VYSVĚTLENÍ ZADÁVACÍ DOKUMENTACE Č. VI

Název veřejné zakázky:	Stavební úpravy stávající budovy ZŠ Žitomířská čp. 885 v Českém Brodě
Evidenční číslo ve VVZ:	Z2024-046591
Druh veřejné zakázky:	Stavební práce
Režim veřejné zakázky:	Podlimitní režim
Druh zadávacího řízení:	Otevřené řízení
Název zadavatele:	Město Český Brod
Sídlo zadavatele:	náměstí Husovo 70, 282 01 Český Brod
IČO zadavatele:	00235334
Právní forma zadavatele:	801 - obec nebo městská část hlavního města Prahy
Zastoupení zadavatele:	Mgr. Tomáš Klinecký, starosta
Adresa profilu zadavatele:	https://ezak.cesbrod.cz/
Název projektu:	Přístavba odborných učeben při ZŠ Žitomířská v Českém Brodě
Registrační číslo projektu:	CZ.06.04.01/00/22_112/0001373

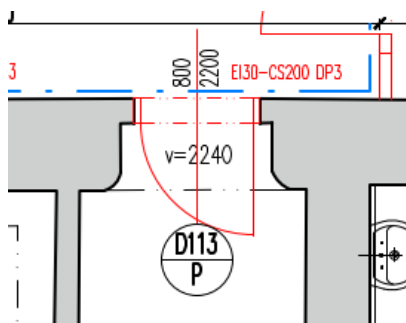
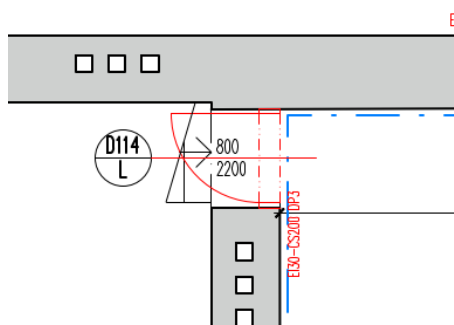
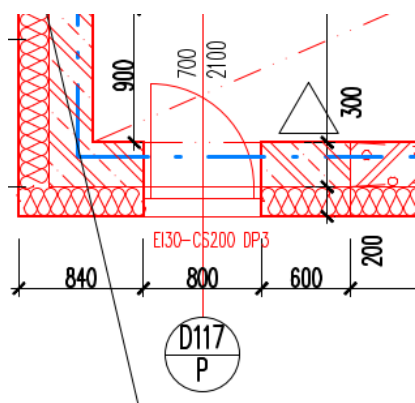
Navazujeme na odpověď na náš dotaz č.5 z dodatečných informací č.5. Stále nacházíme rozpor mezi výkresovou částí projektové dokumentace a výkazem výměr.

- Dveře D113-P se nacházejí ve výkrese půdorysu 1NP a mají rozměr 800x2200mm. V položce č. 244, kterou uvádíte mají být oceněny dveře o rozměru 1400x2200mm. Dveře s označením D113-P a rozměry 800x2200mm jsme nenašli ve výkazu výměr ani v tabulce dveří. Domníváme se, že tyto dveře jsou ve výkazu výměr a v tabulce dveří označeny jako dveře D116-P. Žádáme o kontrolu a sjednocení označení dveří napříč celou dokumentací.

- Dveře D114-L se nacházejí ve výkrese půdorysu 2NP a mají rozměr 800x2200mm. V položce č. 245, kterou uvádíte mají být oceněny dveře o rozměru 1600x2100mm. Dveře s označením D114-L a rozměry 800x2200mm jsme nenašli ve výkazu výměr ani v tabulce dveří. Domníváme se, že tyto dveře jsou ve výkazu výměr a v tabulce dveří označeny jako dveře D120-L. Žádáme o kontrolu a sjednocení označení dveří napříč celou dokumentací.

- Dveře D117-P se nacházejí ve výkrese půdorysu 1NP a mají rozměr 700x2100mm. V položce č. 258, kterou uvádíte mají být oceněny dveře o rozměru 2000x2200mm. Dveře s označením D117-P a rozměry 700x2100mm jsme nenašli ve výkazu výměr ani v tabulce dveří. Domníváme se, že tyto dveře jsou ve výkazu výměr a v tabulce dveří označeny jako dveře D115-P. Žádáme o kontrolu a sjednocení označení dveří napříč celou dokumentací.

Zadavatel provedl kontrolu a uvádí následující:

- Na výkresové příloze D.1.1.b-22 Půdorys 1.NP jsou dveře do m.č.S01.06 Poradenské pracoviště nesprávně označeny jako D113P, správné označení má být D116P, ve výkazu výměr je správné označení v položce PČ 248.
- Na výkresové příloze D.1.1.b-22 Půdorys 1.NP jsou dveře do m.č.S01.07 Multifunkční místnost nesprávně označeny jako D117P, správné označení má být D115P, ve výkazu výměr jsou vykázány v položce PČ 242.
- Na výkresové příloze D.1.1.b-23 Půdorys 2.NP jsou dveře do m.č.S01.09 Kabinet-tělocvik nesprávně označeny jako D114L, správné označení má být D120L, ve výkazu výměr je správné označení v položce PČ 248.
